**S.S. 38 - LOTTO 4: VARIANTE DI TIRANO DALLO SVINCOLO DI STAZZONA (COMPRESO) ALLO SVINCOLO DI LOVERO (CON COLLEGAMENTO ALLA DOGANA DI POSCHIAVO)**

**S.S. 38 - LOTTO 4: NODO DI TIRANO -  
TRATTA "A" (SVINCOLO DI BIANZONE - SVINCOLO LA GANDA)  
E TRATTA "B" (SVINCOLO LA GANDA - CAMPONE IN TIRANO)**

RELAZIONE DI OTTEMPERANZA ALLE PRESCRIZIONI CIPE

C					
B					
A	EMISSIONE A SEGUITO ISTRUTTORIA ANAS	GENNAIO 2020	ING. GIUSEPPE CRISÀ	ING. FABRIZIO BAJETTI	ING. VALERIO BAJETTI
REV.	DESCRIZIONE	DATA	REDATTO	VERIFICATO	APPROVATO

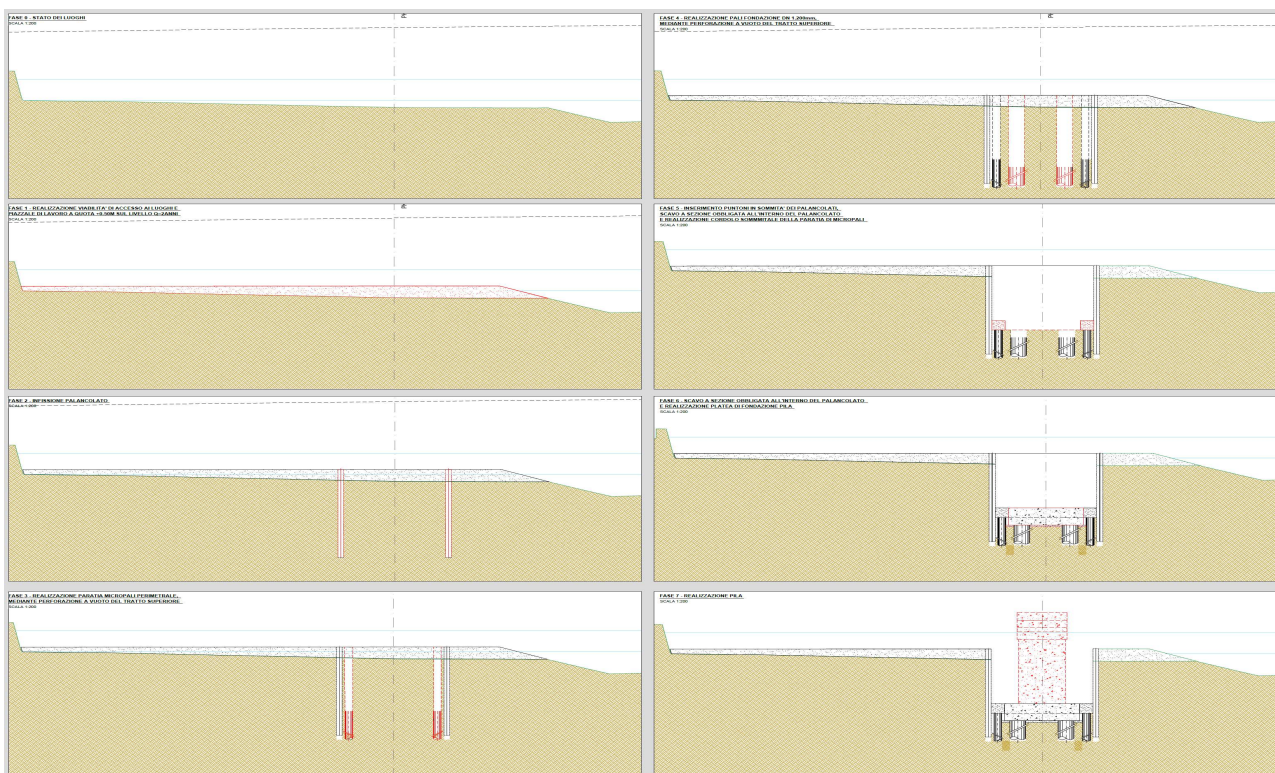
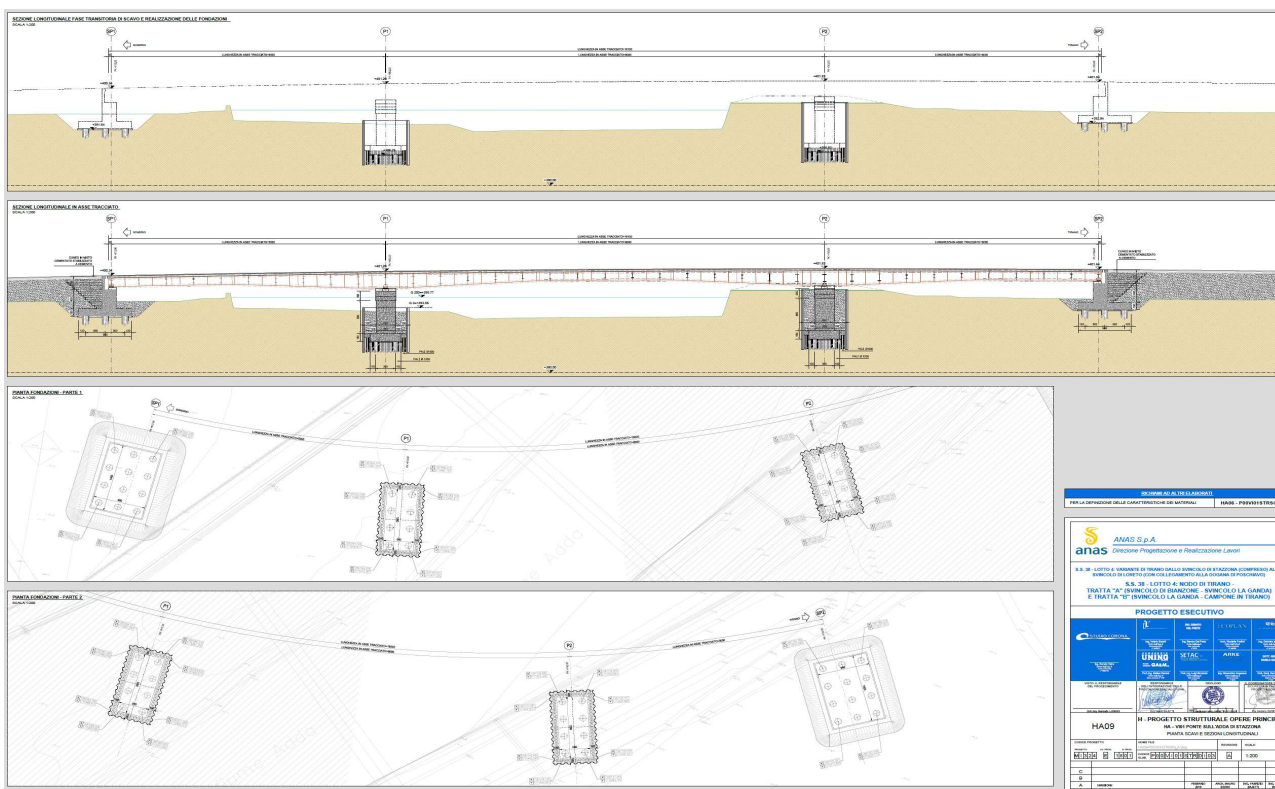
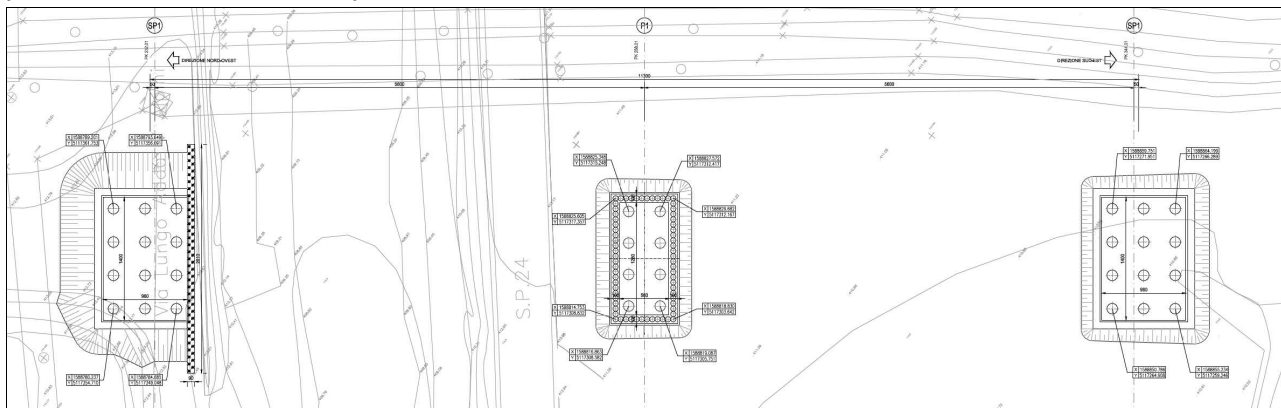
**2.4.1.16 Prescrizione 1.4.15 → Sia assicurata, attraverso opportune opere provvisorie e per tutta la durata del cantiere nel tratto interessato dagli attraversamenti sopradetti, la continuità delle difese idrauliche interferite, spondali e di contenimento dei livelli, su entrambe le sponde. (Regione Lombardia)**

**Ottemperante:** Premesso che le opere (grazie alla nuova configurazione progettuale) sono in via generale disposte al di fuori dell'alveo fluviale ad eccezione della pila 1 del ponte Stazzona è stata posta comunque grande attenzione a evitare interferenze in fase esecutiva.

Per il ponte di Stazzona è stata prevista un'apposita procedura per la realizzazione delle pile caratterizzata dalle seguenti fasi:

L'estrazione finale della palanca permette di minimizzare l'area di impatto dell'acqua in caso di avvio del processo di scalzamento (area che viene a identificarsi con quella del fusto di pila e non con quella dell'eventuale pozzo ben più grande). Ciò permette la minimizzazione della quota di scalzamento finale. Le ciabatte di fondazione sono state progettate a quota tale da non interferire con la quota di scalzamento attesa. La coronella di pali consente la protezione della ciabatta e dei pali sia nei confronti di eventuali extra-scalzamenti sia soprattutto nei confronti delle correnti di subalveo presenti al di sotto del greto dell'Adda. La procedura proposta consente di fatto di azzerare l'interferenza fra la pila 2 e l'argine fluviale. A seguire si riporta la pianta scavi a dimostrazione.

Per il Ponte di Tirano, al fine di evitare interferenze con le strutture arginali in fase transitoria, è stata prevista la realizzazione di una coronella di pali intorno alla fondazione della pila 1 (unica pila presente nel progetto esecutivo per quest'opera di attraversamento) e una paratia provvisoria di pali sul lato frontale della spalla 1.

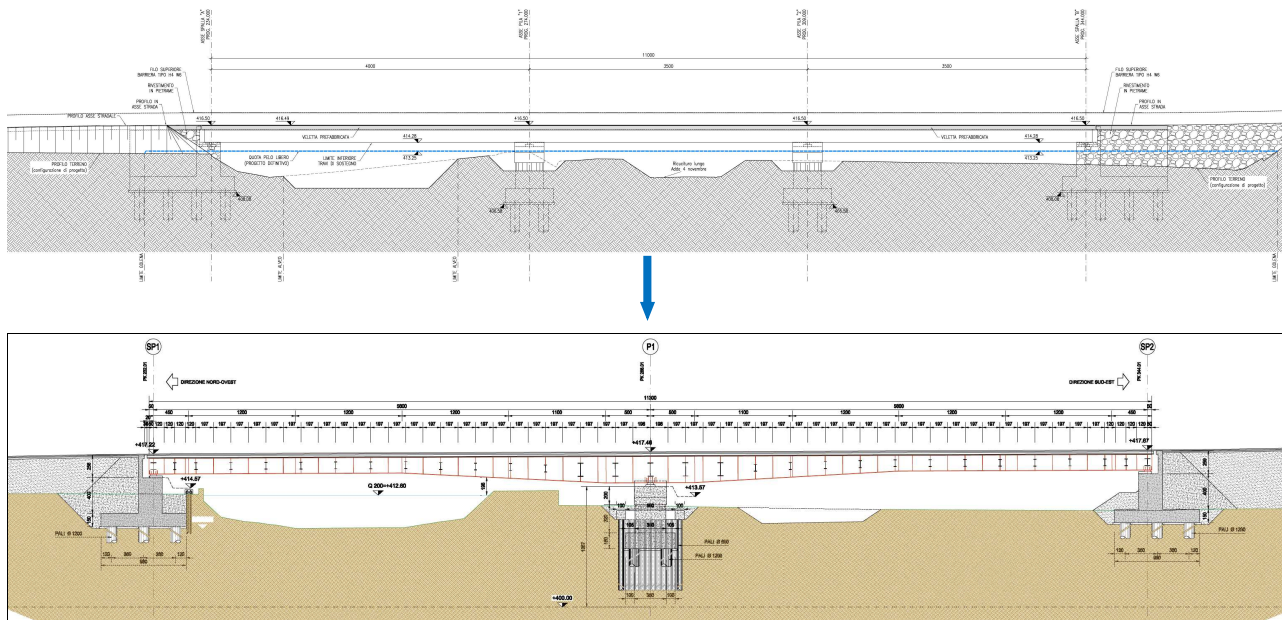
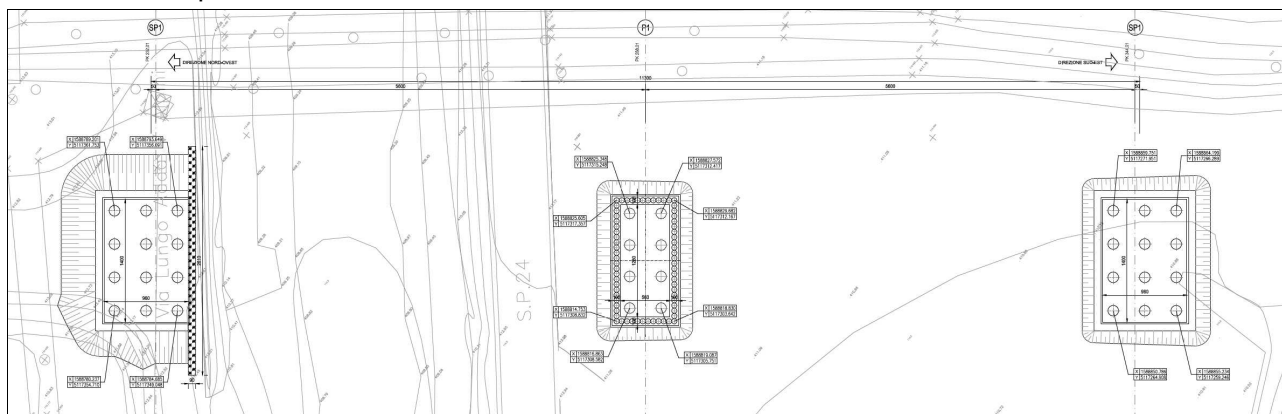
**2.4.1.22 Prescrizione 1.4.19.a → Nuovo attraversamento di Tirano: Verifica esplicita del franco idraulico e verifica degli effetti di interferenza con il deflusso della piena di riferimento dovuti alla presenza delle pile.**

**Ottemperante:** sono state effettuate verifiche idrauliche in moto permanente, allegate alla relazione idraulica. Si rappresenta che il nuovo ponte, conformemente alle prescrizioni del D.M. 17/01/2018, presenta un franco idraulico (per la piena duecentennale) superiore ai 150cm.

Nella configurazione di progetto sono state inoltre effettuate specifiche verifiche idrauliche sui livelli del Fiume Adda, con il controllo dei franchi idraulici rispetto agli argini esistenti. Il ponte di progetto rispetta le prescrizioni del nuovo D.M. 2018 il quale prevede un franco minimo di 150cm per la piena duecentennale

Al fine di evitare interferenze con le strutture arginali in fase transitoria è stata altresì prevista la realizzazione di una coronella di pali intorno alla fondazione della pila 1 (unica pila presente nel progetto esecutivo per quest'opera di attraversamento) e una paratia provvisoria di pali sul lato frontale della spalla 1.
